Państwowa Wyższa Szkoła Zawodowa im. Jana Grodka w Sanoku

Sanok, 2019-08-02

DO.262-21/19

Działając na podstawie art. 38 ust. 1 i 2 ustawy z dnia 29 stycznia 2004 r. Prawo zamówień publicznych (Dz. U. z 2018 r. poz. 1986 z późn. zm.) zwaną dalej ustawą Państwowa Wyższa Szkoła Zawodowa im. Jana Grodka w Sanoku udziela odpowiedzi na pytania do przetargu „**Budowa Centrum Symulacji Medycznej (Budynek G przy ulicy Mickiewicza 21)**”.

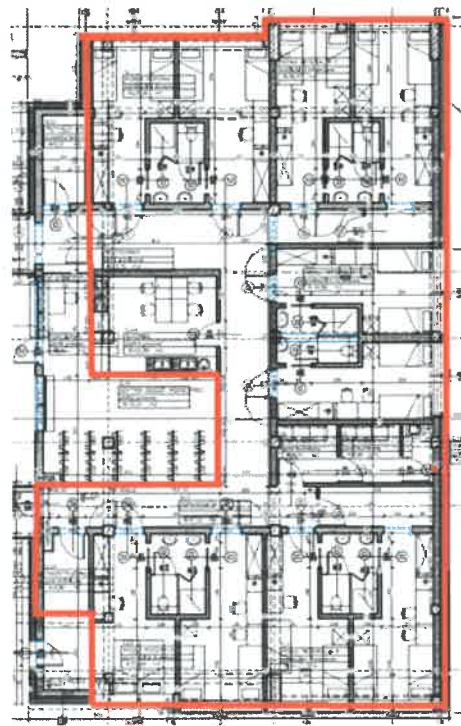
Proszę o pokazanie linii podziału pomiędzy zakresami wyceny dla części dydaktycznej i noclegowej.

Odpowiedź Zamawiającego:

Zgodnie z poniższym rysunkiem – parter część mieszkalna

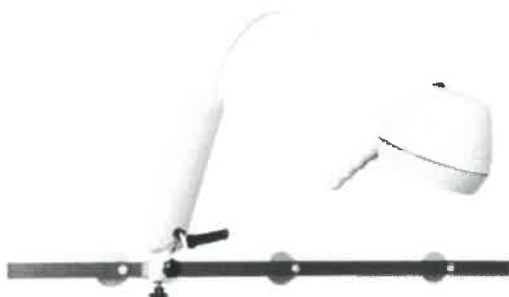
Proszę o wyjaśnienie czy w przypadku mostów i paneli medycznych nie ma żadnego wymogu dotyczącego zastosowania oświetlenia.

Jest, należy przewidzieć oświetlenie miejscowe pacjenta LED np. 2500 lm zapalane wyłącznikiem na stanowisku pacjenta lub z manipulatora przyzywu pielęgniarki – zgodnie z odpowiedzią na pytanie 20. Ponadto panel musi mieć możliwość zainstalowania (np. na szynie) dodatkowego oświetlenia LED do badania pacjenta, przykładowo jak na poniższym rysunku:

Zamawiający dokona stosownej modyfikacji SIWZ w tym zakresie.

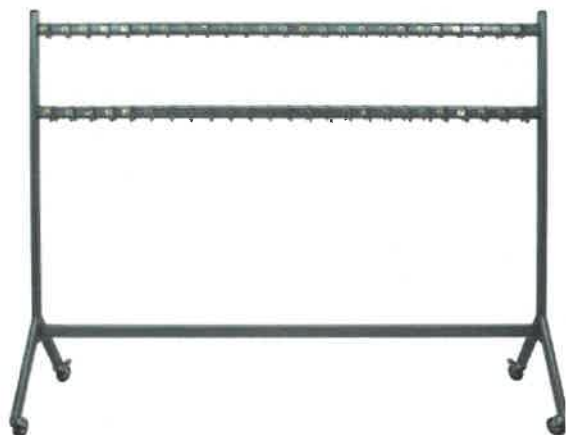
Czy wyposażenie szatni (szafki, wieszaki) wchodzi w zakres postępowania? Jeśli tak, prosimy o przesłanie zestawienia wyposażenia wraz z podaniem specyfikacji dla tych elementów.

Do szatni dla studentów pom. nr 0.04 i 0.07 należy dostarczyć i zamontować szafki dwudzielne szatniowe SzD w ilości 90 szt., zgodnie z opisem w „Opis techniczny do projektu wykonawczego” w szatni pom. 0.16 - szatnia odzieży wierzchniej – należy dostarczyć 6 kompletów/sztuk wieszaków.

Parametry wieszaków:

wymiary: 184cm x 196cm x 64cm (wys. x szer. x gł.)

kolor: Srebrny - metaliczny

wykończenie: stal malowana proszkowo

Dwurzędowe wieszaki szatniowe z bardzo mocnymi hakami w liczbie 50 szt. na każdym z rzędów. Jeden wieszak przystosowany jest do zawieszenia 100 nakryć. Kółka jezdne z blokadą umożliwiają swobodę użytkowania i ułatwiają transport wieszaków

Podane wymiary należy traktować jako około. W zestawie z numerkami. Zamieszczam zdjęcie w celu umożliwienia określenia półki cenowej.
